Optiske forskelle på strammerulle 531 0565 30

Luk-AS-nr.: 531 0565 30

Status af 10.2007
INA 0011

Figur 1: 531 0565 30 (gammel)

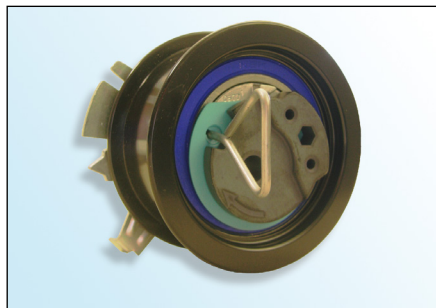
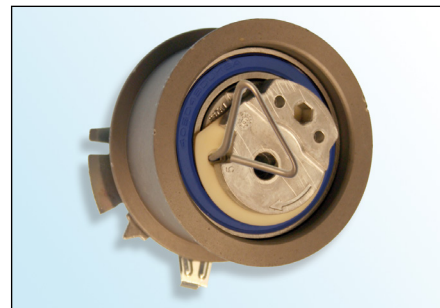
- Excentrik af sinteret metal
- Overfladelag E-Coat (sort)
- Blå kuglepakning

- Excentrik af pressestøbt aluminium
- Overfladelag zink-fosfor (lysbrun)
- Brun eller blå lejepakning

Indenfor rammerne af fortsat udvikling af vores produkter har vi modificeret strammerulle **531 0565 30**.

⚠ Strammerullens "gamle" specifikation kan fortsat bruges og monteres i overensstemmelse med oplysninger fra køretøjfabrikanten!

⚠ Ved montering af den "nye specifikation" skal man passe på, at strammerullens overflade ikke ødelægges!
